RESOLUCION N.º

POR MEDIO DE LA CUAL SE APRUEBA UNA OBRA HIDRÁULICA Y SE TOMAN OTRAS DETERMINACIONES

Asunto: Control y Seguimiento Ocupación de Cauce

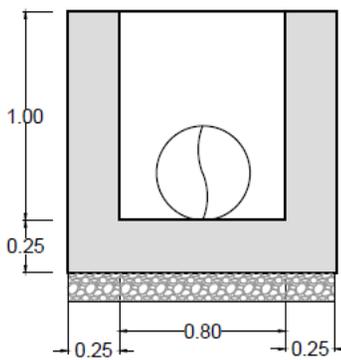
PARAGRAFO TERCERO: Una vez se tengan los diseños definitivos estructurales, allegarlos a La Corporación, con el fin de verificar las profundidades de cimentación, ya que, para la descarga la cimentación debe ser mínimo de 0.82m.

Imagen N° 2. Sección de obra de descarga y disipadores de energía propuestos dentro del permiso evaluado

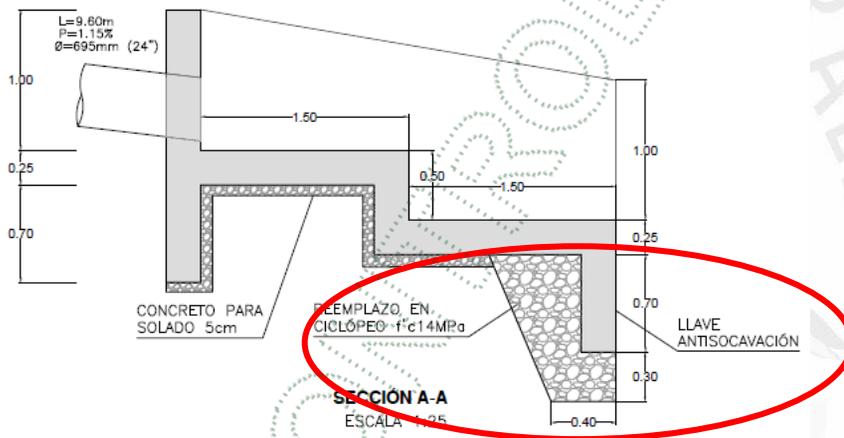
<p>PARAGRAFO TERCERO: Una vez se tengan los diseños definitivos estructurales, allegarlos a La Corporación, con el fin de verificar las profundidades de cimentación, ya que, para la descarga la cimentación debe ser mínimo de 0.82m.</p>	25/10/2024	X			Al consultar la información documental del trámite y verificar los planos entregados en la solicitud inicial se observa que existe un plano denominado "Red de Aguas lluvias - Planta - Cuadros y Notas" , dentro de este se muestra la sección A-A de la obra de descarga donde se aprecia que la llave anti socavación que se propone es de una profundidad de 0.70 m en concreto armado, pero que esa llave estaría asentada sobre un concreto ciclópeo de 14 Mpa de un espesor de 0.30m, para un total de 1.0 m de profundidad de obra anti socavación propuesta, y que según lo descrito en el informe técnico IT-04104-2022 del 30/06/22, que evalúa las obras hidráulicas en el marco del trámite de ocupación de cauce la socavación estimada es de 0.92m. Con base en lo mencionado previamente, esta llave anti socavación teóricamente cumple con proteger la estructura de descarga y los disipadores de energía proyectados.

<p>Desde el punto de vista hidráulico la obra anti-socavación cumple con garantizar la estabilidad de la estructura de descarga de aguas lluvias y los disipadores de energía, por presentar una profundidad mayor a la estimada en este punto, según los cálculos de socavación evaluados en el permiso de ocupación de cauce autorizado.</p> <p>El día de la visita técnica no fue posible verificar las dimensiones puesto que estas obras se encuentran por debajo de las obras hidráulicas construidas.</p>
--	--	--	--	--

- Cumple, dado que al consultar la información documental del trámite y verificar los planos entregados en la solicitud inicial se observa que existe un plano denominado **“Red de Aguas Lluvias – Planta – Cuadros y Notas”**, dentro de este se muestra la sección A-A de la obra de descarga donde se aprecia que la llave anti socavación que se propone es de una profundidad de 0.70 m en concreto armado, pero que esa llave estaría asentada sobre un concreto ciclópeo de 14 Mpa de un espesor de 0.30m, para un total de 1.0 m de profundidad de obra anti socavación propuesta, y que según lo descrito en el informe técnico IT-04104-2022 del 30/06/22, que evalúa las obras hidráulicas en el marco del trámite de ocupación de cauce la socavación estimada es de 0.92m. Con base en lo mencionado previamente, esta llave anti socavación teóricamente cumple con proteger la estructura de descarga y los disipadores de energía proyectados.

Desde el punto de vista hidráulico la obra anti-socavación cumple con garantizar la estabilidad de la estructura de descarga de aguas lluvias y los disipadores de energía, por presentar una profundidad mayor a la estimada en este punto, según

los cálculos de socavación evaluados en el permiso de ocupación de cauce autorizado.

El día de la visita técnica no fue posible verificar las dimensiones puesto que estas obras se encuentran por debajo de las obras hidráulicas construidas.
